2017年10月4日

東京電力ホールディングス株式会社

委員ご質問への回答

柏崎刈羽原子力発電所 6 号及び 7 号炉

第 11-11-33 図 新潟県中越沖地震における敷地内の地盤鉛直変動 (a) 荒浜側
 (耐震・構造設計小委員会 地震・津波, 地質・地盤合同 WG (第 4 回) (2008) に一部加筆)

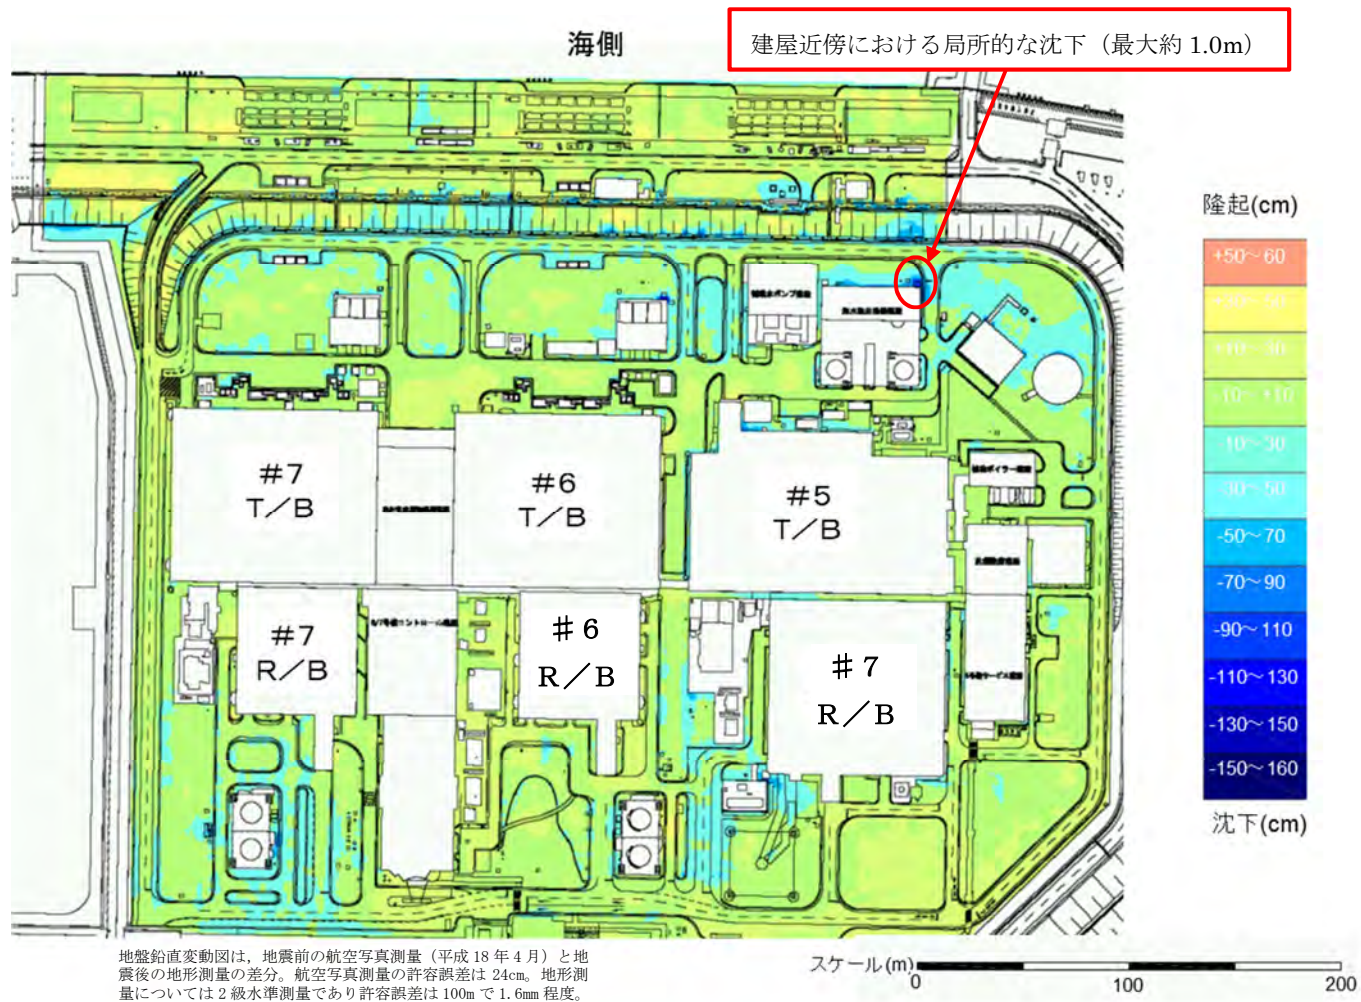
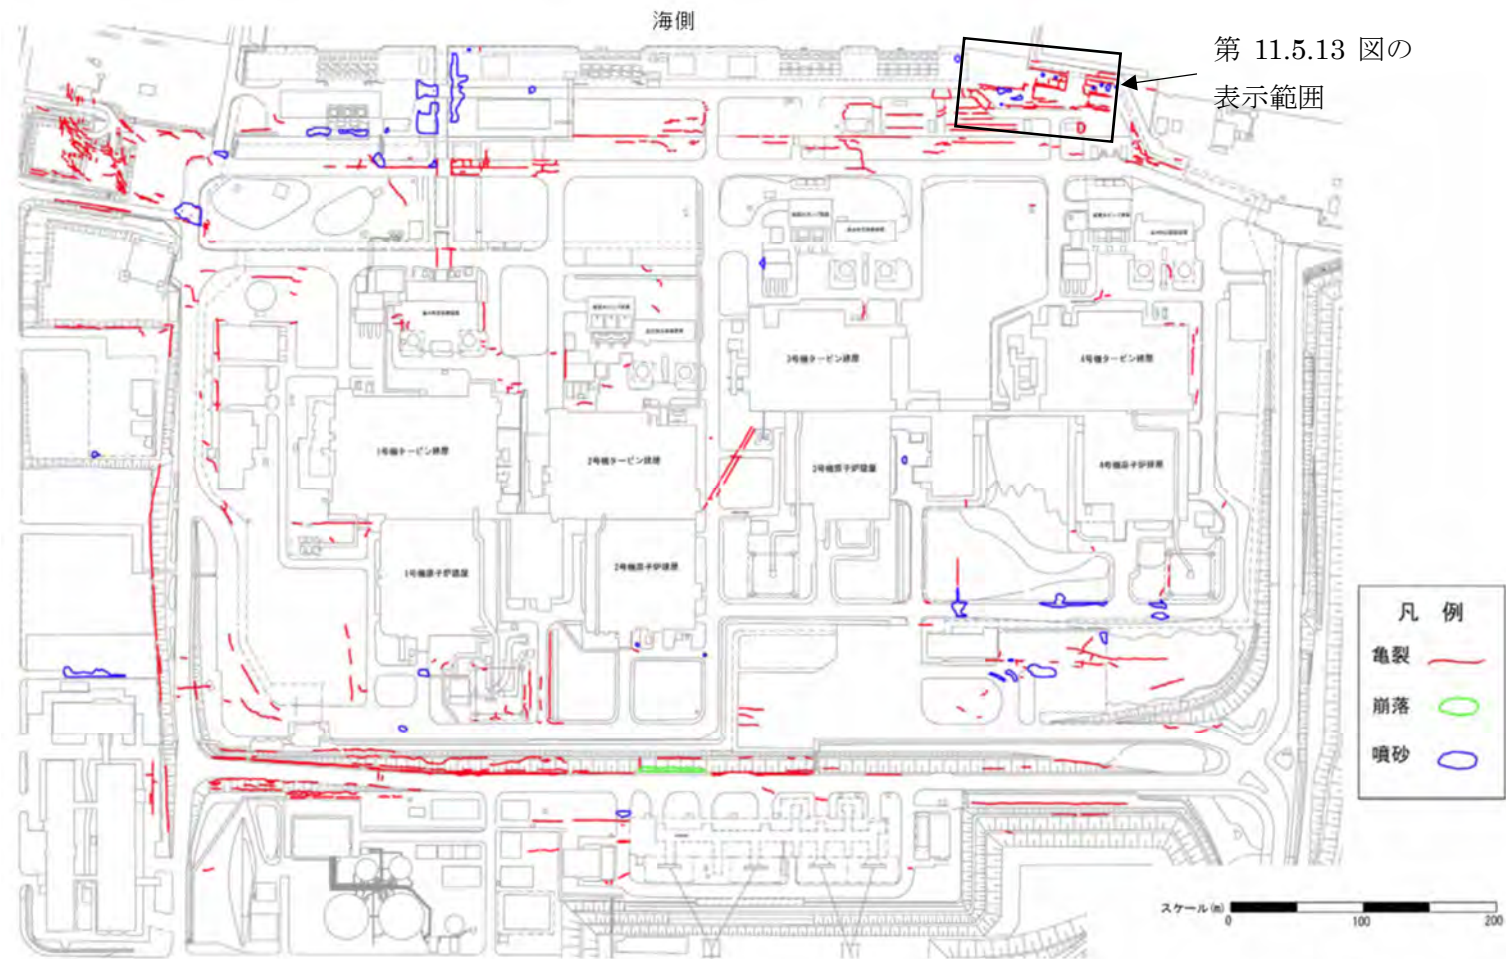
Q1. 中越沖地震の際、両敷地内の状況(沈下、亀裂、噴砂の様子など)はどの様だったのですか

- 2007年の中越沖地震のときの状況については、審査会合(2017.2.14)にてご説明した資料がありますので、別紙を参照願います。
- 敷地内の地盤変状として、地盤鉛直変動、亀裂・噴砂について図、写真とあわせて示しています。

2007年7月16日に発生した新潟県中越沖地震における敷地内の地盤変状について、地震前後に撮影された航空写真測量データに基づき作成した図のうち、第11-11-33図及び第11-11-34図に地盤鉛直変動、第11-11-35図及び第11-11-36図に亀裂・噴砂位置を示す。亀裂及び噴砂が発生している状況を拡大した航空写真の一例を、第11-11-37図に示す。

荒浜側における特徴的な地盤変状としては、1号炉海水機器建屋近傍で最大で約1.6mの沈下が確認されている。海側エリアにおいては、3m盤と5m盤の段差位置におけるブロック積み擁壁の損傷によって顕著な沈下が確認されている。

大湊側における特徴的な地盤変状としては、5号炉海水熱交換機器建屋近傍で最大約1.0mの沈下が確認されている。6号及び7号炉の原子炉建屋及びタービン建屋周囲の地下部分は連続地中壁で囲まれており、荒浜側のような埋戻土がないため、これらの建屋周辺地盤では顕著な沈下はなかった。海側エリアにおいては、荒浜側ほどの顕著な沈下はなかった。

建屋近傍や段差個所等の局所的な沈下を除けば、沈下量は荒浜側、大湊側ともに最大で0.3～0.5m程度であった。
